**Пример расположения порожка на стыке светового фонаря и кровли**

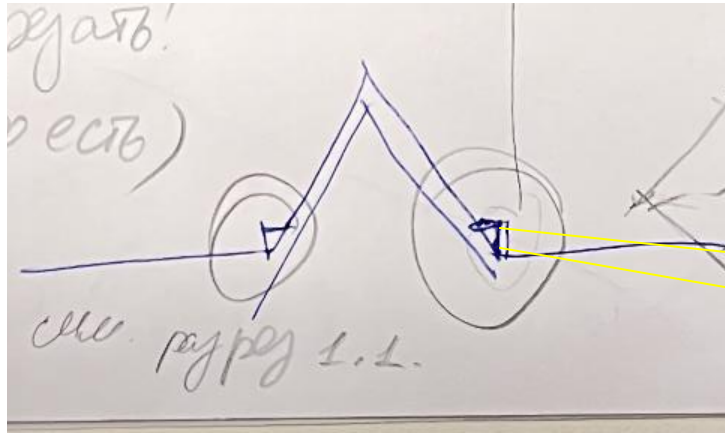
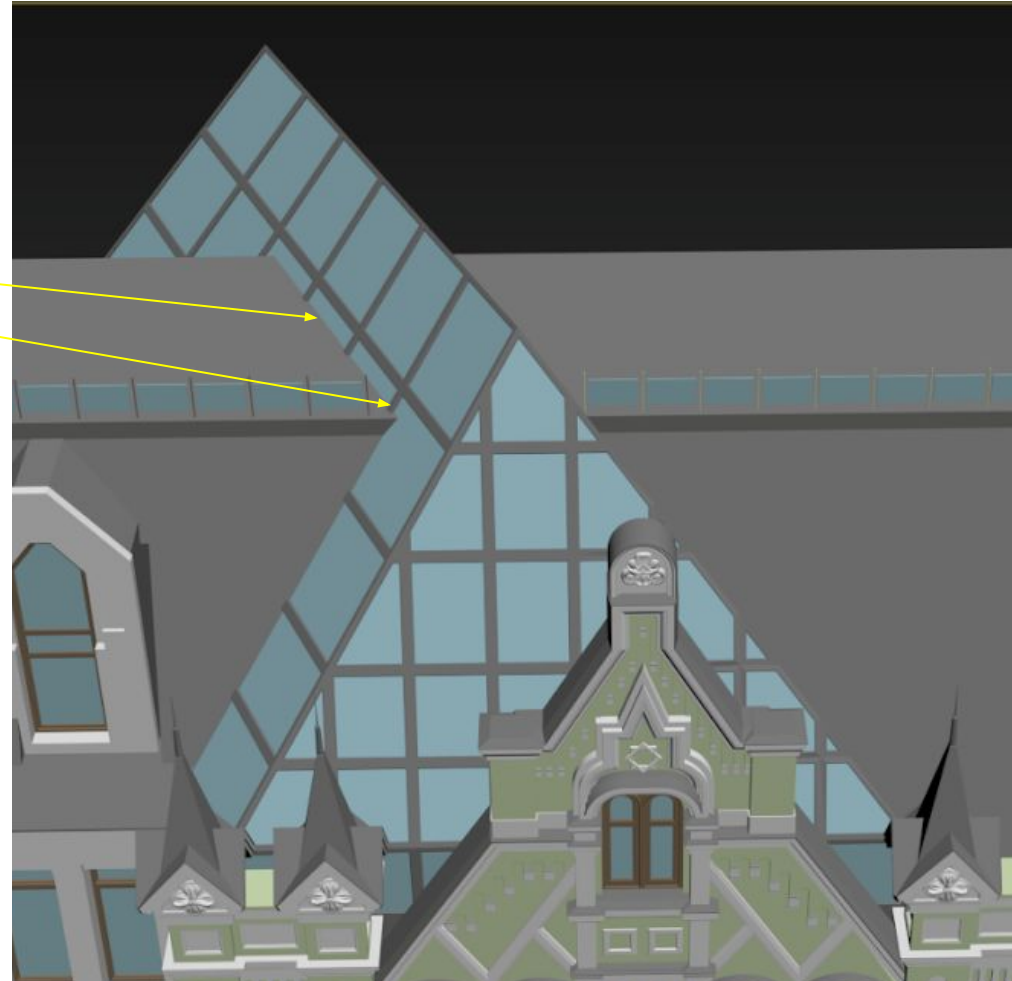
**1** – световой фонарь – нарезка (шаг) деления стёкол очень крупный. Размер 1 стекла в обрамлении – 600 на 1,2м.

В месте стыковки крыши и светового фонаря необходимо прорисовать «порожек», который предотвратит затекание воды между стыком стекла и самой кровли.

Вся эта информация есть в документе **Разрез 1.1**

Образцы кровельных материалов для скатной части крыши (титано-цинковый)

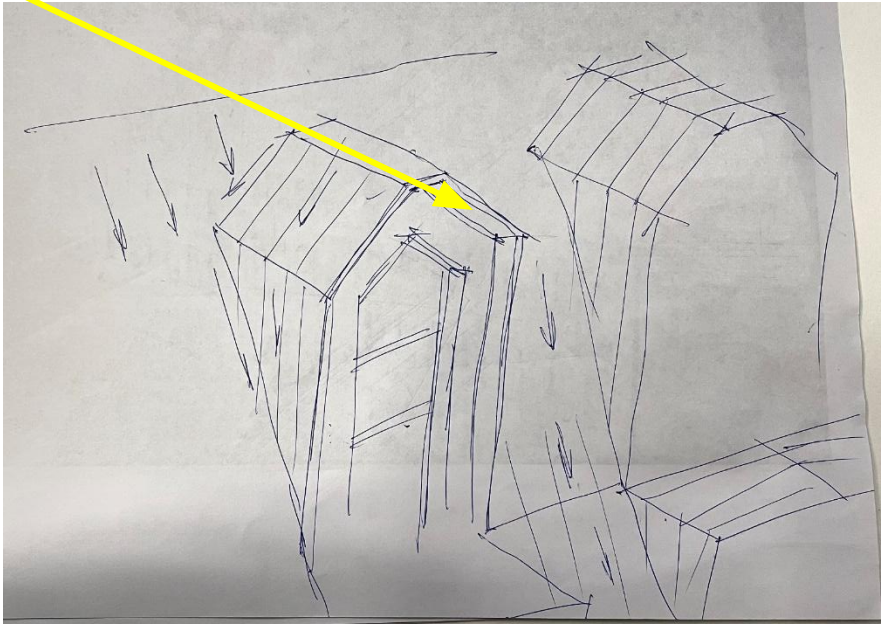
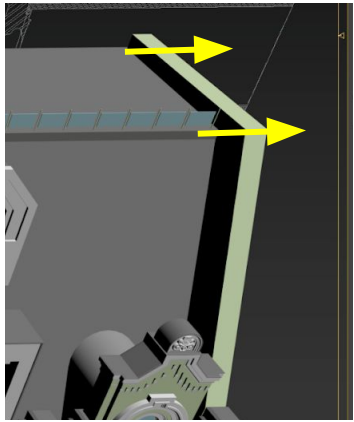
**2 и 3** – кровля на плоской части крыши должна отличаться от кровли скатной части крыши.

В плоской части в качестве покрытия используется материал «мембрана», для скатной части крыши в покрытии используется титано-цинковое покрытие.

Ниже на схеме показано, как крепятся др к др пластины на скатной крыше, разрез крыши

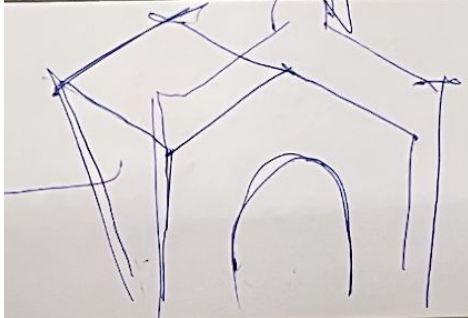
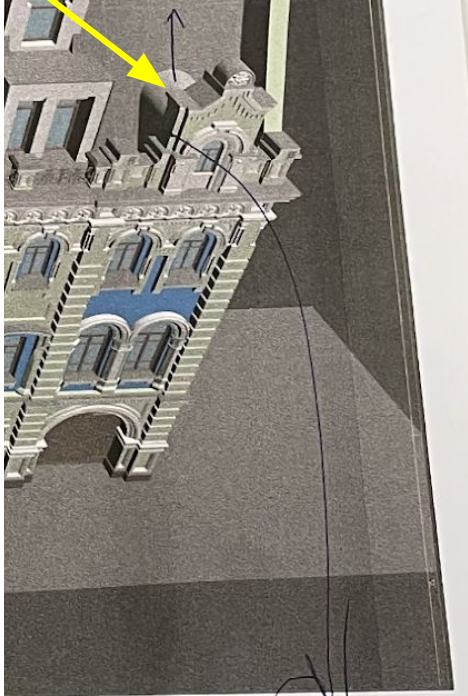
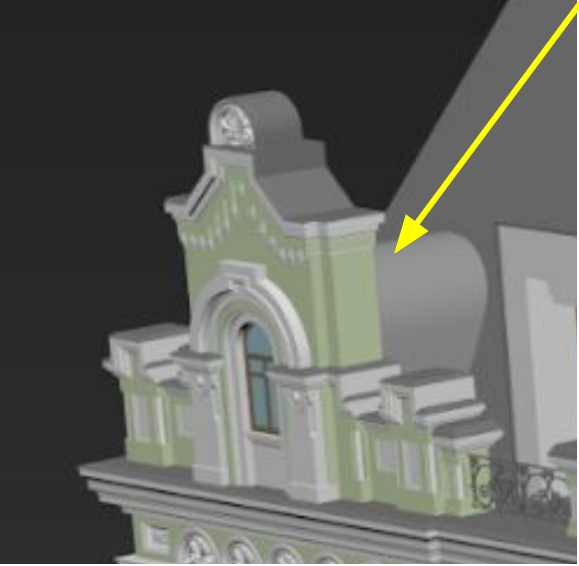
4, 5, 9 – кровельная часть на окнах и над брендмауэрной частью должна немного выходить и как бы нависать козырьком над штукатуренной частью окон. Идея в том, что кровля защищает штукатурку от попадания осадков и должна везде выступать барьером

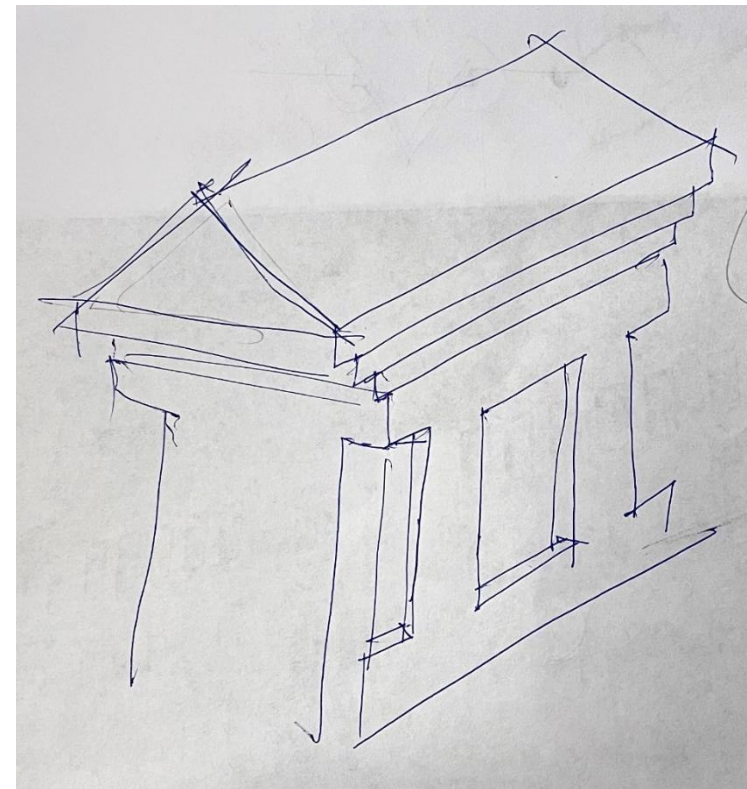
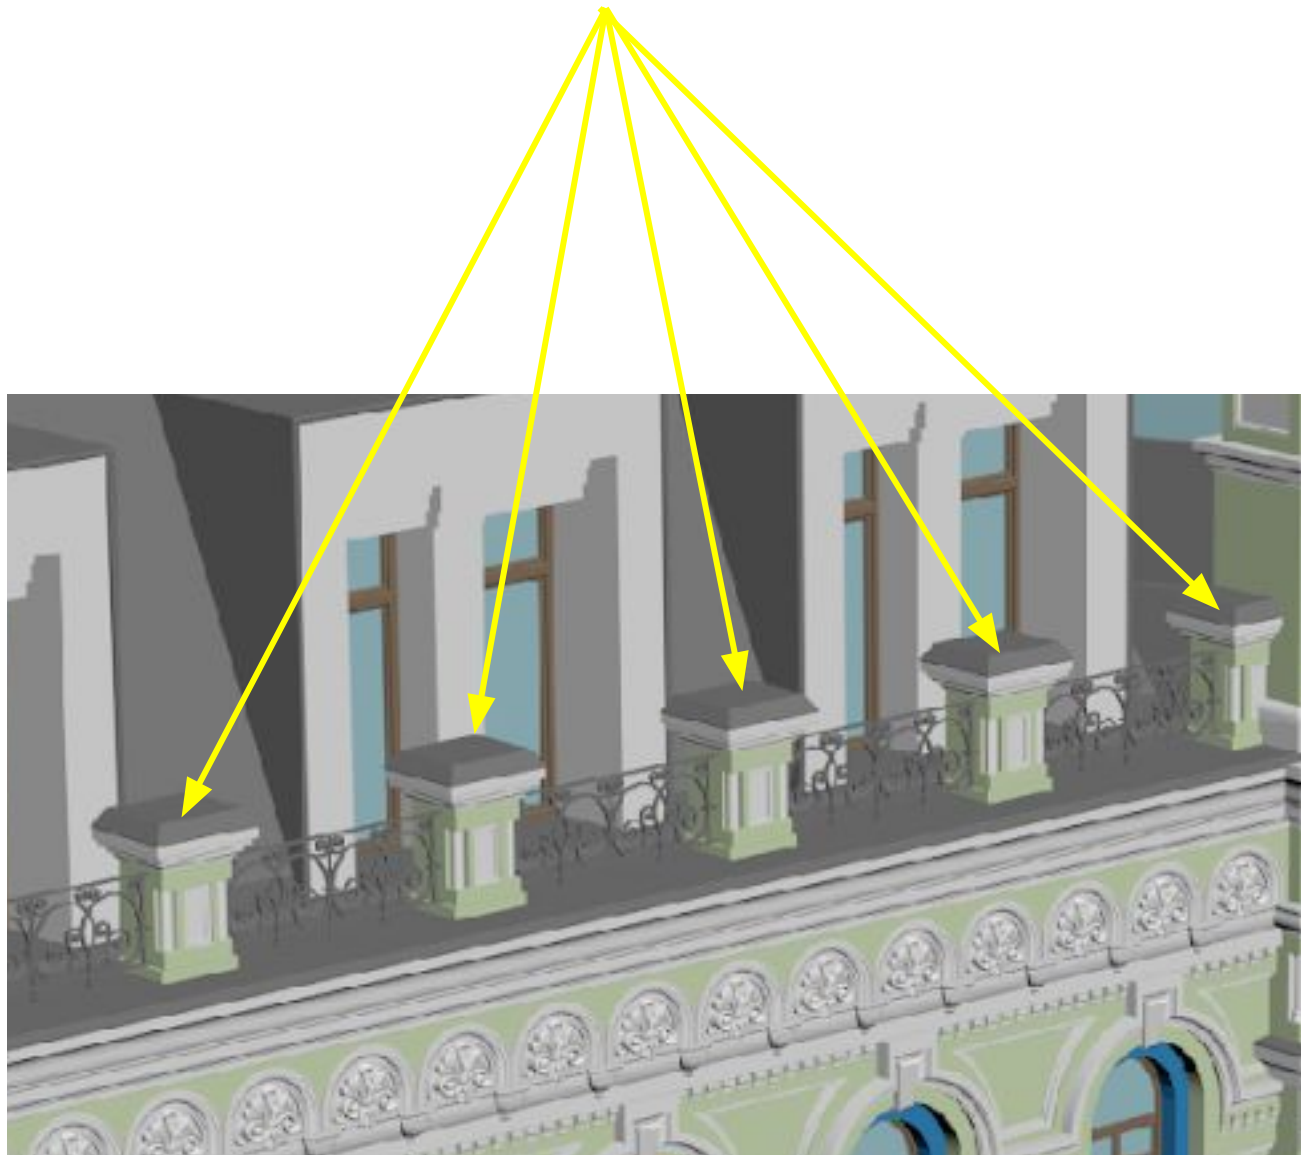
6 – примыкание окна к дому не скругленное, а перпендикулярное (см рисунок ниже)

Ракурс на «грибок»  
аналогичный рендеру слева

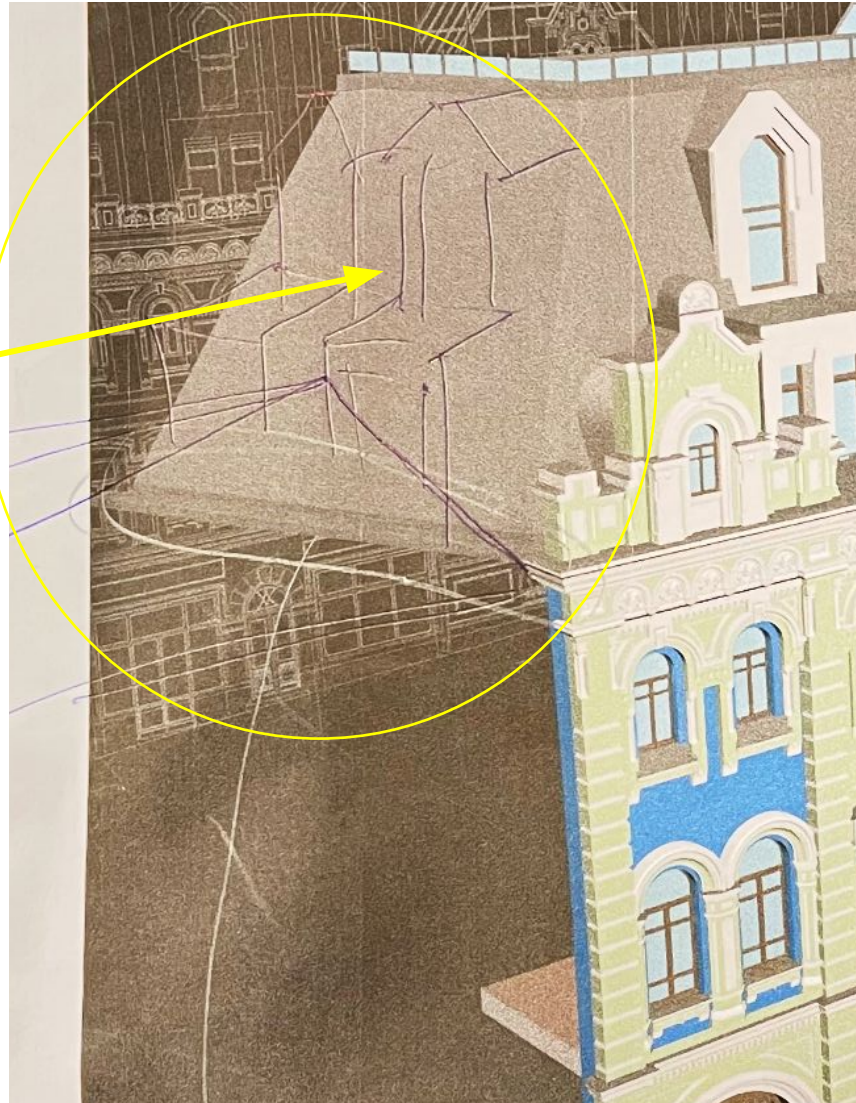
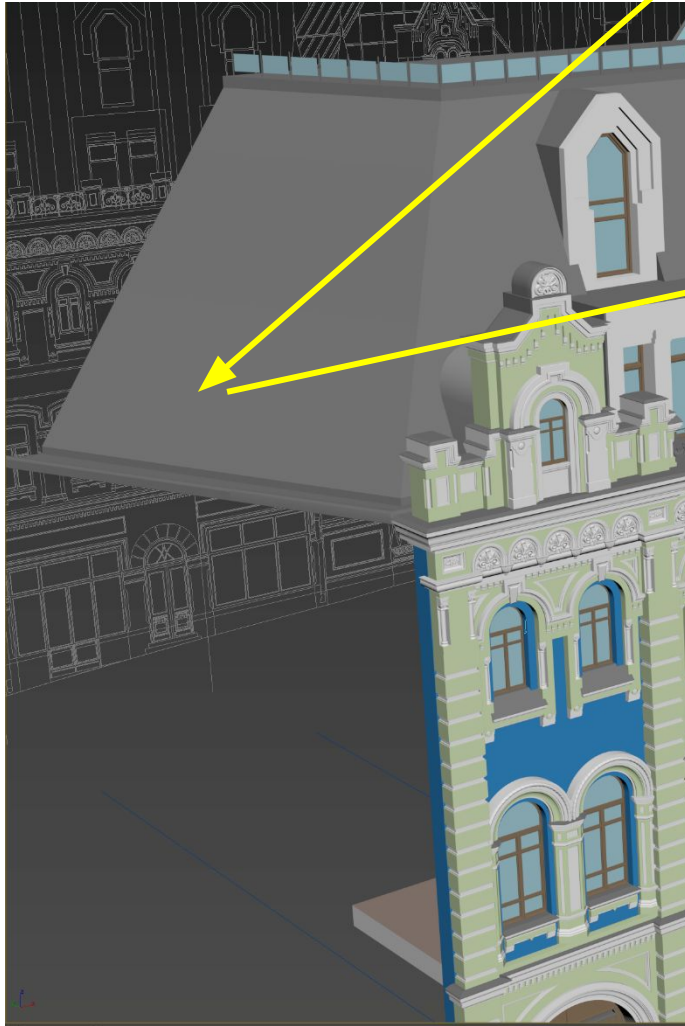
7 – скаты на «грибках» некорректно прорисованы, они двухскатные  
См рисунок ниже

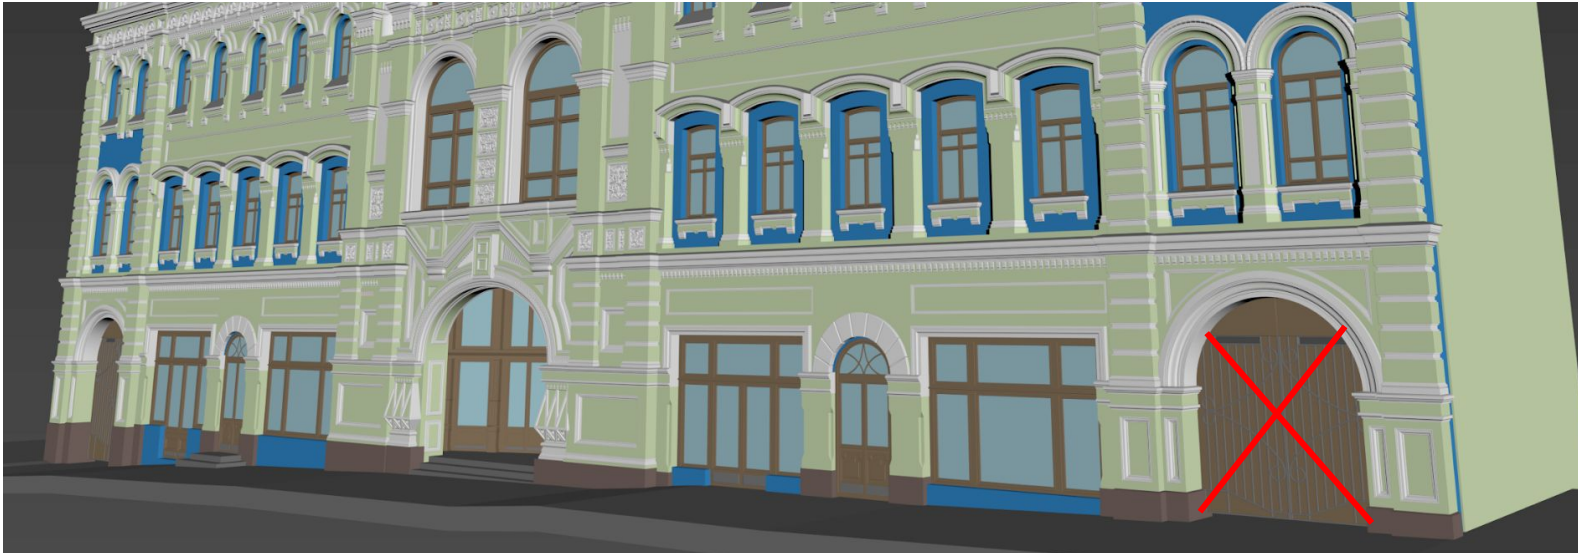
8 – слева в брандмауэрной стене в крыше прорисовать окна по той же схеме, как и на лицевой части + показать примыкание крыши соседнего здания с торца слева  
На плане это также прорисовано.

9 – Справа некорректно отрисована брандмауэрная стена. Она не будет выходить за пределы кровли и выступать вперед.

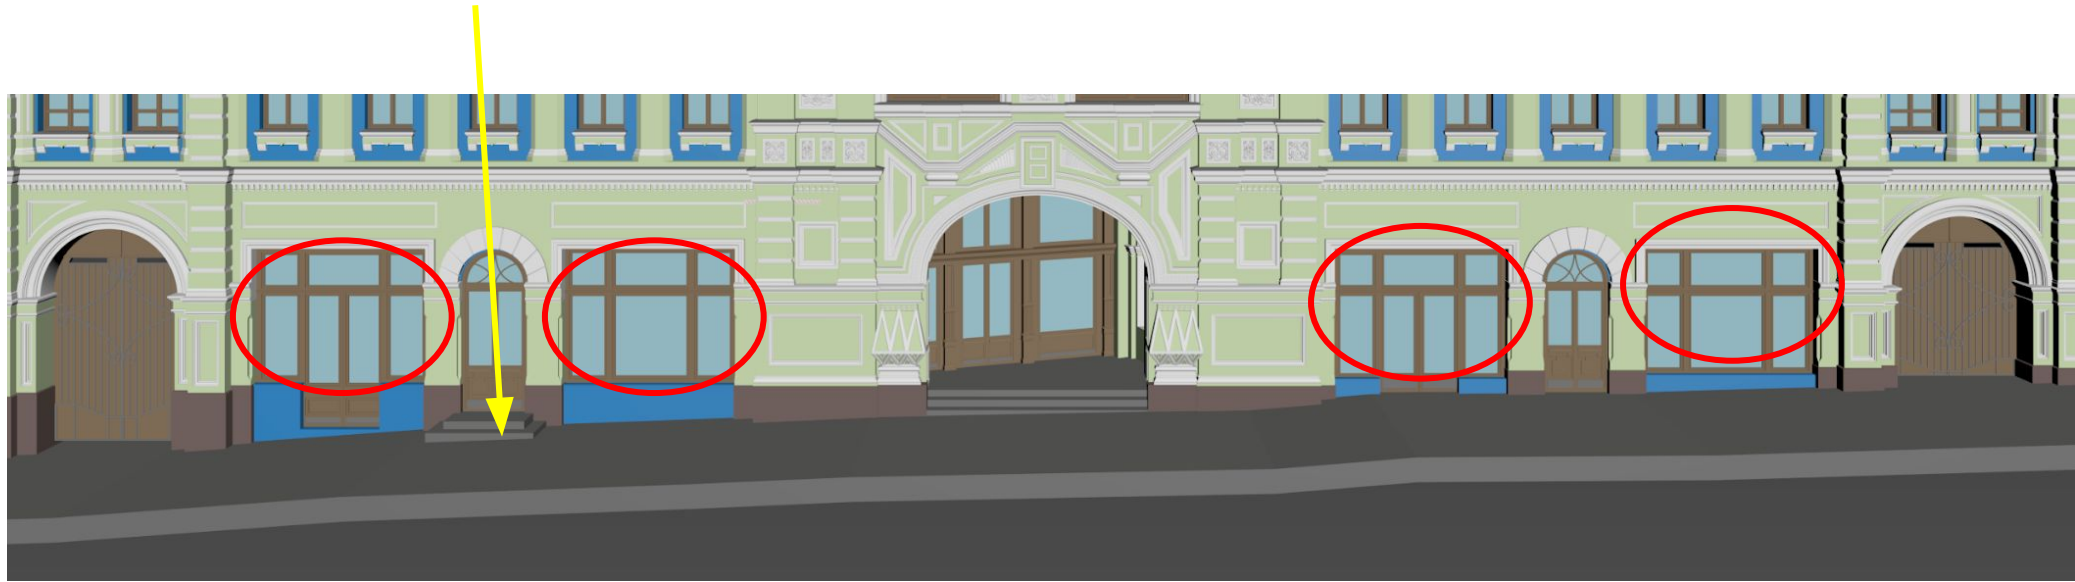
10 – в арках нет дверей или ворот, они сквозные: арка слева – въезд во двор, смежный с двором ресторана (не принадлежит проекту), арка справа – въезд на подземный паркинг и во внутренний двор для технических машин

11 – Ширина окон некорректная, они должны быть более узкими  
+ вход в лобби слева – без ступеней (там только 1 небольшая ступень)

12 – вход в арку немного некорректно прорисован
